# PARECER DA COMISSÃO DE AVALIAÇÃO

## Ampliação da Mina de Alvarrões

### COMISSÃO DE AVALIAÇÃO

outubro 2024

**Figura 18 – Recuperação Paisagística prevista para cada um dos núcleos.**  
**Fonte: Desenho 9 do Plano de Lavra**

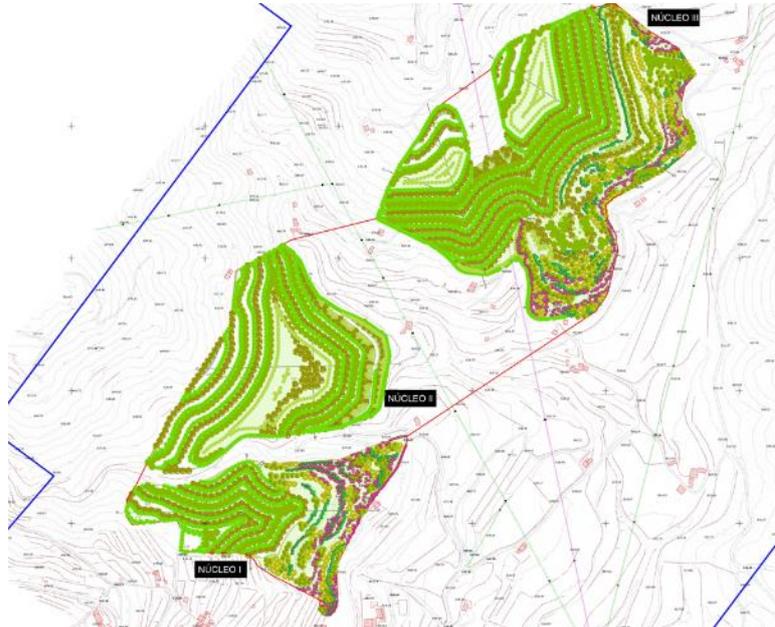
De modo a minimizar o artificialismo da proposta para a morfologia final da mina, nos seus 3 núcleos, deverá ser a mesma ser revista, sobretudo, no que se refere à superfície ou topo do enchimento das cortas em causa. A superfície aplanada deve ser revista contemplando uma modelação mais orgânica e diversa, de acordo com o já exposto acima. Complementarmente, para essas mesmas áreas do topo, deverá ser considerado criar umas áreas de lazer e estadia equipadas que possam beneficiar, futuramente, as populações locais, entretanto afetadas pelos anos de exploração da mina.

**Figura 20 - Locais de monitorização/amostragem de águas superficiais (anos 2018, 2019 e 2023).**

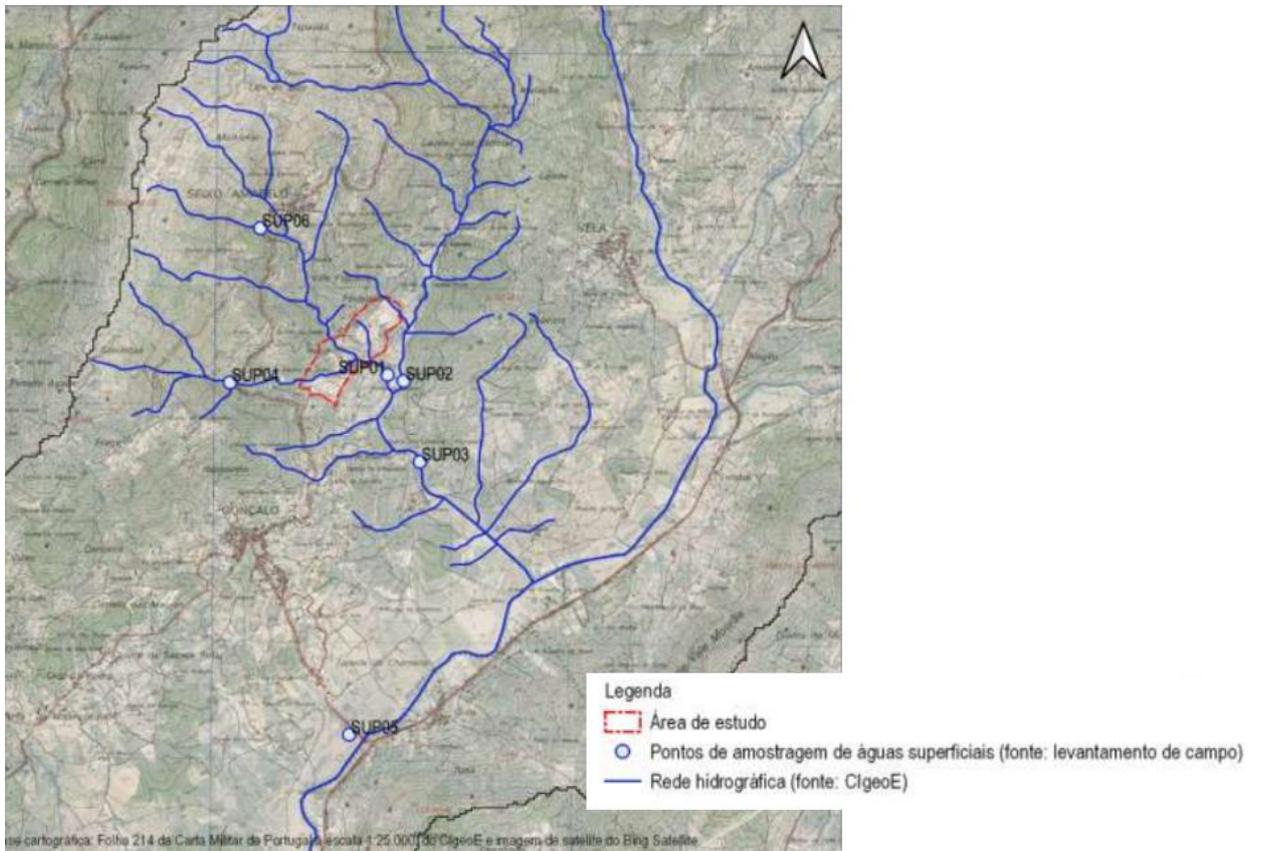
Na Figura III.9 estão marcados os locais SUP04, SUP05 e SUP06 e na Figura III.20 os locais SUP4 e SUP6. Estes não são referidos, quer no texto, quer nas tabelas.

### Figura 21 – Implantação Geral das Ribeiras

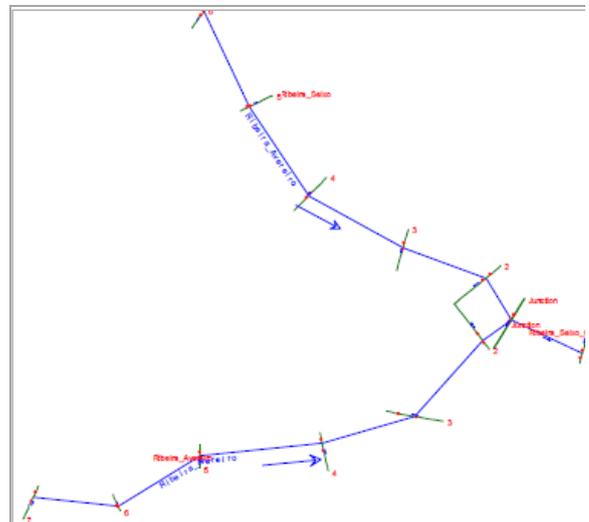
O EHH apresenta-se incorreto na designação do afluente da ribeira do Seixo (que separa fisicamente os Núcleos I e II), denominando esta linha de água de ribeira do Avereiro nas suas Figuras 21 e 23 e Quadros 33 e 34. No entanto a Figura 20 não suscita dúvidas, conforme se apresenta nas figuras seguintes, pelo que se aceita os resultados citados no estudo.

Figura 22 - Afetação dos recursos hídricos. Núcleos I e II existentes e Núcleos propostos, sobrepostos à Carta Militar 1/25000 (Fonte – Informação geográfica do EIA)

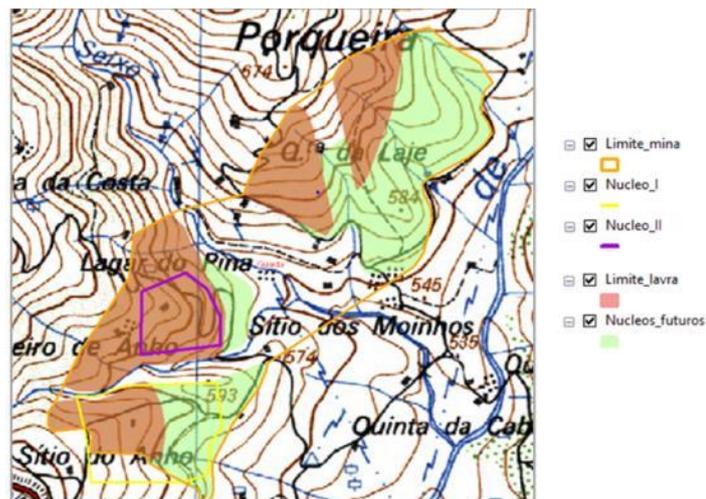
O Núcleo II e o correspondente Plano de Lavra previsto apresenta conflito com o afluente da margem direita da ribeira do Seixo, não sendo cumprida a respetiva faixa de servidão de 10m. O respetivo impacte será negativo e muito significativo, pelo que deve ser salvaguardada uma distância de 10 m que deve ser medida a partir da crista do talude marginal da linha de água, para cada um dos seus lados.

Figura 23 - Extrato da Carta da REN do município da Guarda, em vigor (não inclui a área de afetação de AEIPRA)

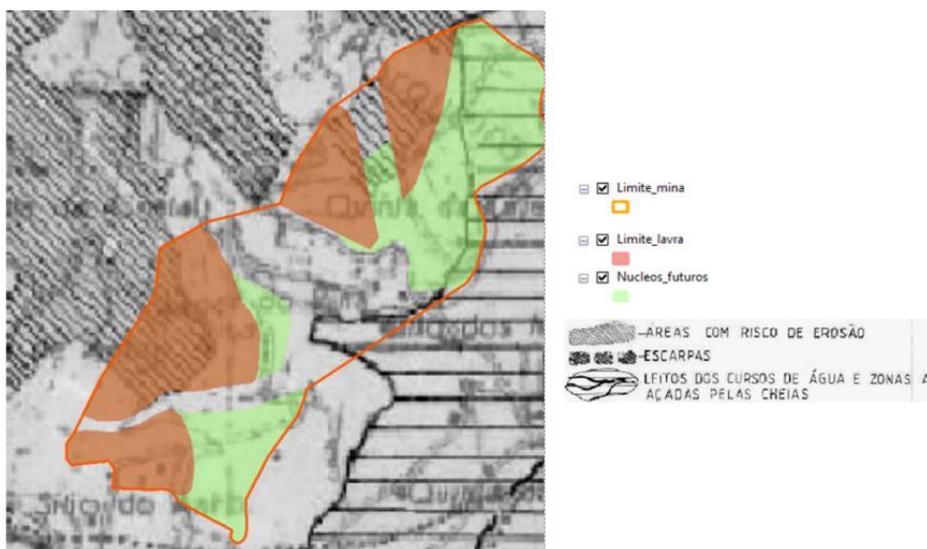
Quanto à interferência do Projeto com área da tipologia AEIPRA cabe referir que se trata da implantação de cerca de 0,43ha de área de *Stock* exterior, junto ao acesso externo à Mina, a sul, o qual deverá ser realocado de forma a não interferir com área de REN, não podendo, na realocação vir a interferir com leito e margem de cursos de água.
